ECE/TRANS/WP.15/AC.2/32/Add.1
9 October 2009

**ДОКЛАД СОВМЕСТНОГО СОВЕЩАНИЯ ЭКСПЕРТОВ ПО ПРАВИЛАМ,
ПРИЛАГАЕМЫМ К ЕВРОПЕЙСКОМУ СОГЛАШЕНИЮ О МЕЖДУНАРОДНОЙ
ПЕРЕВОЗКЕ ОПАСНЫХ ГРУЗОВ ПО ВНУТРЕННИМ ВОДНЫМ ПУТЯМ
(КОМИТЕТА ПО ВОПРОСАМ БЕЗОПАСНОСТИ ВОПОГ)
О РАБОТЕ ЕГО ПЯТНАДЦАТОЙ СЕССИИ*,**

**ПРЕДЛАГАЕМЫЕ ПОПРАВКИ К ПРАВИЛАМ, ПРИЛАГАЕМЫМ К ВОПОГ,
ПРИНЯТЫЕ КОМИТЕТОМ ПО ВОПРОСАМ БЕЗОПАСНОСТИ
ДЛЯ ВСТУПЛЕНИЯ В СИЛУ 1 ЯНВАРЯ 2011 ГОДА**

Рис. 2.4.3.1: Категории веществ, характеризующиеся длительно действующей опасностью для водной среды

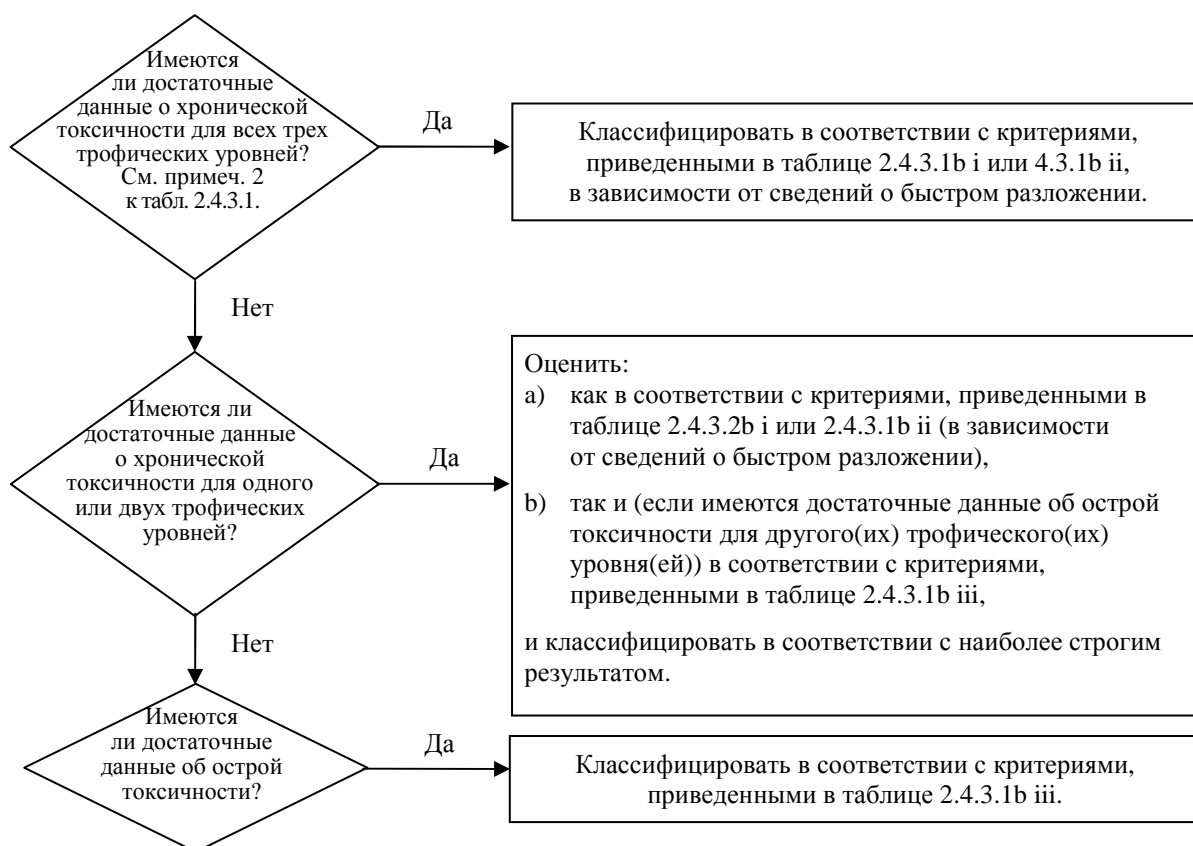
2.4.3.1 Добавить следующий рисунок:
